不具合整理№　43-8-001

不具合連絡書

連絡受理日	2011年8月30日　AM 10:30
不具合受付者名	品質保証一課　橋本
客先名	S&Sコンポーネンツ㈱　連絡者名　大森課長　様
客先よりの連絡方法	（　）電話　（　）郵便　（　）荷物　（○）Eメール　（　）FAX
不具合区分	（　）苦情　（○）不良　（　）クレーム　調査依頼
図番 ／ 品名	8100-4912　／　WR 1.5T_L_511W
ロット№/数量	BT630007D1,　／　21,000

略図（必要な場合のみ）

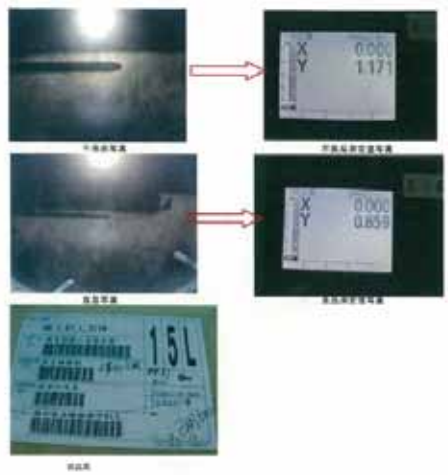
内容　端子反り（1.3mm有り）板厚含む
発生率：1本/4本中
組立工程にて発見
他に1R有りとのこと。

現品確認、生産履歴調査、工程能力測定

不具合対策会議開催-8/31
